**LAUDO VISTORIA EM EDIFICAÇÕES
TRIBUNAL DE JUSTIÇA DE RONDÔNIA-TJ/RO**

RESPONSÁVEL TÉCNICO:

Eng. Civil Eduardo Almeida Oliveira – CREA RO 3.995-D

Janeiro de 2020

Foto 03 – Acesso ao Estacionamento.

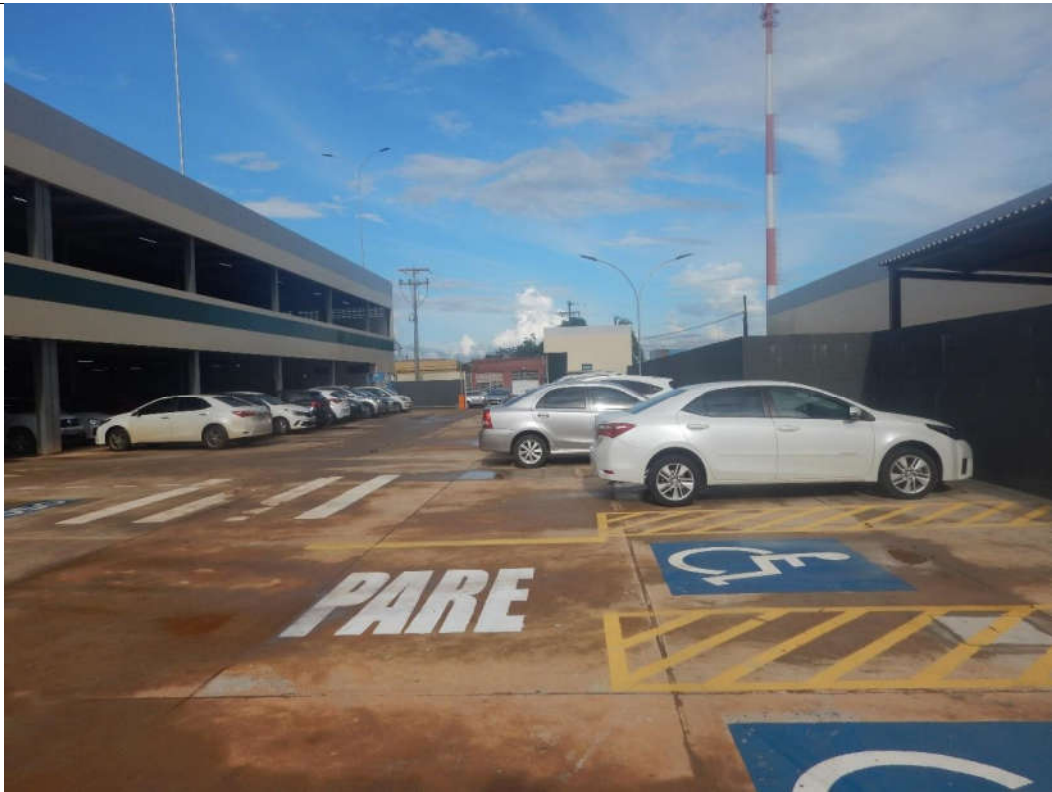
Na visita ao local, chamou atenção o acesso dos servidores até a entrada criada para eles: não se tem nenhuma sinalização, vertical ou horizontal. Ao saírem de seus veículos, os mesmos estão expostos às condições climáticas, sol e chuva, bem como a inexistência de uma rota acessível para cadeirantes ou pessoas com mobilidade reduzida.
